# Wijziging Opdrachtgever Hydraulische Randvoorwaarden 7.0 | Verschilnotitie directe gevolgen voor object 1.1 Dijk

Project Afsluitdijk

**Opdrachtgever:** Rijkswaterstaat Grote Projecten en Onderhoud  
**Zaaknummer:** 31091279

Documentnummer: ASD-XXX-XXXX  
 Revisie: A  
 Status: Definitief  
 Datum: 21-aug-2020

Figuur 2-1. Overzichtstekening van Dijkvak 2 IJsselmeerzijde met de bekledingsvakken

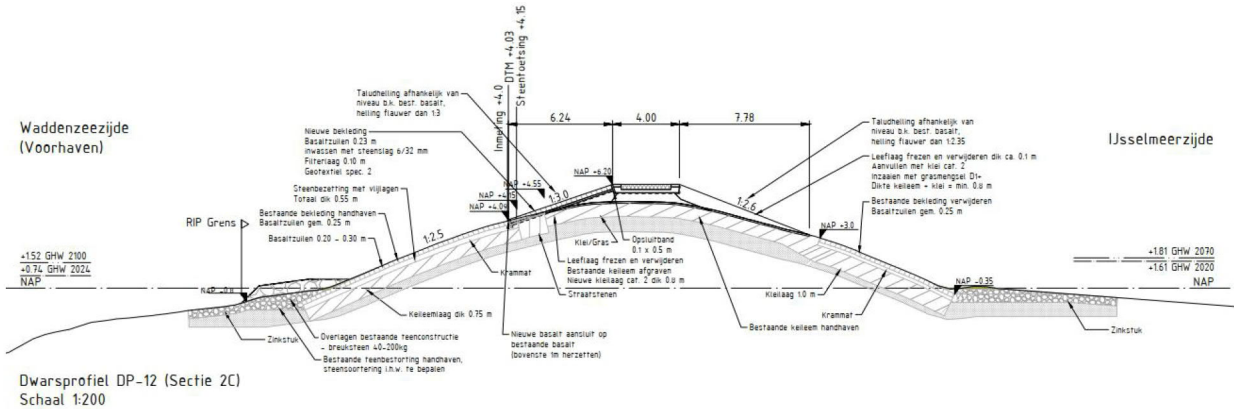
De WOG HR 7.0 IJsselmeerzijde leidt ertoe dat de dijkbekleding van dijkvak 2 IJsselmeerzijde (zie figuur 2-1 voor een overzichtstekening) vervangen moet worden in plaats van dat deze behouden kan blijven.

- Bestaande bekleding wordt vervangen door een nieuwe gezette steenbekleding.
- Oplossing wordt gezocht binnen de contouren van de huidige situatie om interactie met toestroom van het spuicomplex te vermijden.

Figuur 2-2. Raakvlak met versterking Waddenzeezijde (Dijkvak 2 - dwarsprofiel 12)

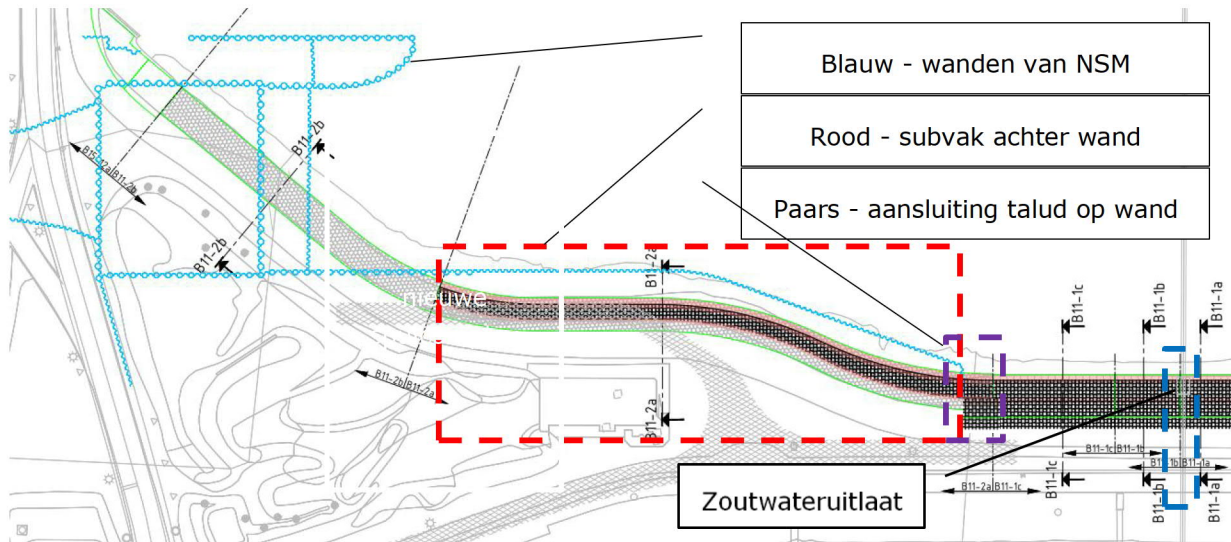
- Dijkvak 2 Waddenzeezijde sluit fysiek aan op Dijkvak 2 IJsselmeerzijde; hier vindt afstemming plaats over het ontwerp voor het verhogen van de waterkering. Figuur 2-2 toont de aansluiting met de versterking van de Waddenzeezijde, welke gerealiseerd wordt met een verhoging van de dijk.

Figuur 2-4. Bovenaanzicht VO Dijkvak 2

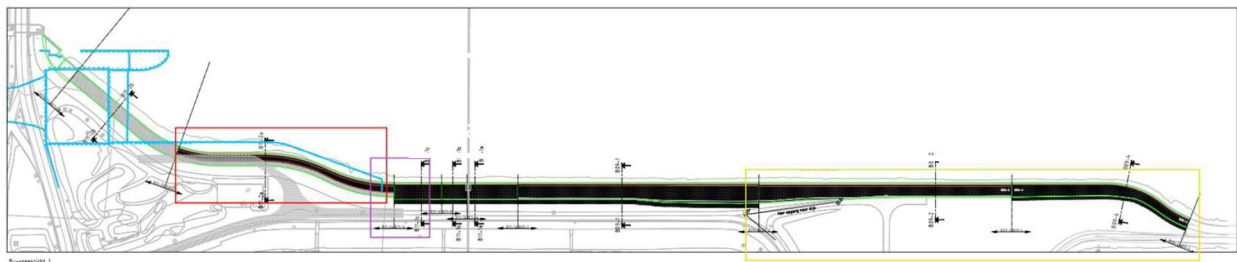
Dit document is gebaseerd op het VO voor Dijkvak 2, zie figuur 2-4 voor een bovenaanzicht.

De bestaande bekleding van Dijkvak 2 wordt vervangen door één van de volgende type zetsteen: Quattroblocks, Basalton of Basalton met basalttoplaag. Al deze varianten worden op VO niveau uitgewerkt en geraamd, zodat later een definitieve keuze voor het type zetsteen gemaakt kan worden. Het kostenoverzicht in de tabel in bijlage 1 is gebaseerd op Quattroblocks. Onder de tabel in bijlage 1 is het verschil in kosten voor de andere twee varianten gegeven.

Figuur 2-6. Locatie van het verlaagde plateau van de zuidelijke voorhaven

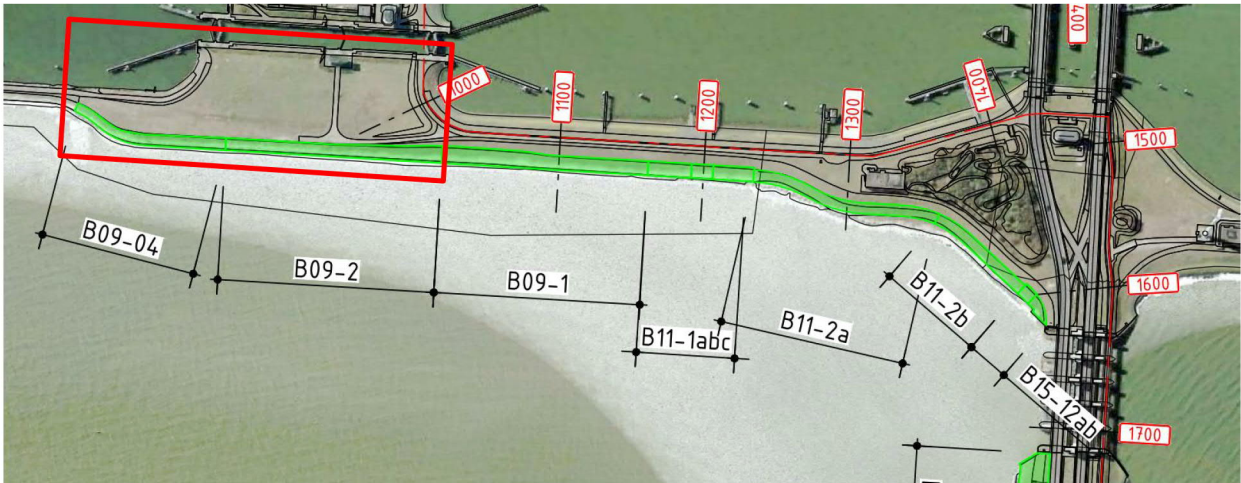
Om te voorkomen dat er door golfoverslag erosie optreedt van het verlaagd plateau van de zuidelijke voorhaven (rond NAP+3,0m) tussen dijkvak 2 en het sluishoofd van schutsluis Den Oever (in het rode vak in figuur 2-6) wordt op dat deel van dijkvak 2 een tuimeldijk aangelegd.

De tuimeldijk ligt in de subvakken B09-2 en B09-4 en bestaat uit klei. Aan de IJsselmeerzijde wordt de aanwezige taludhelling doorgezet, 1:2,5 en ook de bekleding van Quattroblocks doorgezet tot NAP+4,0m. Daarboven komt een grasbekleding tot de kruin die op een hoogte ligt van NAP+4,5m.

De kruin is 2,5m breed en gras op klei categorie 2. Het binnentalud heeft een helling van 1:4 en is volledig met gras bekleed op klei categorie 2.
